RESOLUCIÓN No.

POR MEDIO DE LA CUAL NO SE MODIFICA UNA AUTORIZACION DE OCUPACIÓN DE CAUCE

La modificación consiste en la implementación de un box culvert en vez de un puente en la fuente El Chupadero, dicha obra se identificó como la obra N° 7 en la Resolución N° 112-2197 del 27 de mayo de 2015

En la siguiente figura se observan el esquema del box culvert.

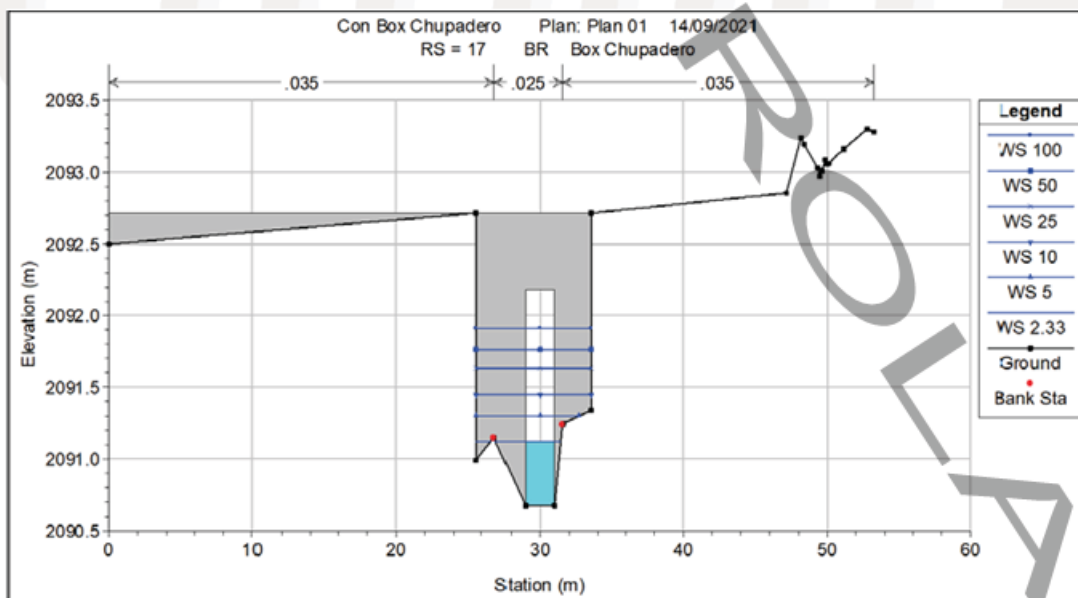
- La obra a implementar fue presentada bajo el diseño hidráulico. Estas deberán contar con el respectivo estudio geotécnico y estructural a fin de garantizar que sean factibles bajo el punto de vista constructivo.
- Para la modelación hidráulica en el programa HEC-RAS se evaluó el comportamiento de la quebrada Chupadero, sobre la cual se proyecta la obra, tanto en escenario con obra como sin obra.
- En el Oficio con Radicado CS-06148-2021 del 16 de julio de 2021, se le solicito actualizar los planos y las modelaciones hidráulicas a las condiciones actuales, una vez se da claridad a esto se procede a realizar la evaluación hidráulica
- La estructura presenta capacidad hidráulica para transportar el caudal de los 100 años de periodo de retorno como se presenta en la siguiente figura.

Una vez se comprueba la capacidad hidráulica de la estructura se procede a comparar las velocidades aguas arriba, aguas abajo y en la sección donde se localiza la estructura.

- La modelación sin obra y con obra no se evaluó para las mismas secciones, en el escenario con obra las secciones del modelo se toman cada 5 m, sin embargo, una vez llega a la sección 25, la sección siguiente es la 17, que es el lugar donde se encuentra el box culvert y de esta sección salta a la sección 10. Por el contrario, en la modelación sin obra las secciones se continúan tomando cada 5 metros, es decir, de la sección 25, salta a las 20, sigue la 15 y luego la 10. De esta forma no es posible realizar una comparación, en el punto y en las secciones localizadas inmediatamente aguas arriba y debajo de la obra. Las siguientes imágenes extraídas del informe (escenario sin obra) y del modelo directamente (escenario con obra)

- En segundo lugar, se encuentra incrementos de velocidades hasta del 166 % en la sección 10, y del 110% en la sección 5. Dicha alteración no es aceptable dado los riesgos que generan estos aumentos

de velocidad aguas abajo, aunado a que aguas abajo se presenta la confluencia con la quebrada El Salado.

- Finalmente, se encontraron incrementos en las láminas de agua, aguas arriba de la obra hasta de 40 cm.
- Respecto a los dos anteriores puntos la "GUÍA TÉCNICA DE CRITERIOS PARA EL ACOTAMIENTO DE LAS RONDAS HÍDRICAS EN COLOMBIA" emitida por el Ministerio de Ambiente y Desarrollo Sostenible en el año 2018, establece en su numeral "6.1.2.1.2. Sistemas lóticos con modificaciones considerables en su morfología", lo siguiente:

Según el anterior texto las alteraciones generadas en el cauce, no cumple con los límites recomendados por la guía.

4.4 Sin embargo, las modelaciones hidráulicas presentadas en los dos escenarios no coinciden en las secciones, por lo que no es posible realizar una comparación exacta.

4.5 Se presentan secciones aguas abajo de la obra con aumentos de velocidades de hasta el 166% y elevaciones de la lámina de agua de hasta 0,40 m aguas arriba de la obra. Estos cambios son drásticos para una fuente y podría generar afectaciones en el cauce

4.6 Dichos valores en los cambios en velocidad y altura de la lámina de agua están por encima de lo recomendado por la "GUÍA TÉCNICA DE CRITERIOS PARA EL ACOTAMIENTO DE LAS RONDAS HÍDRICAS EN COLOMBIA" emitida por el Ministerio de Ambiente y Desarrollo Sostenible en el año 2018

4.8 Con la información presentada es no es factible aprobar la siguiente obra:
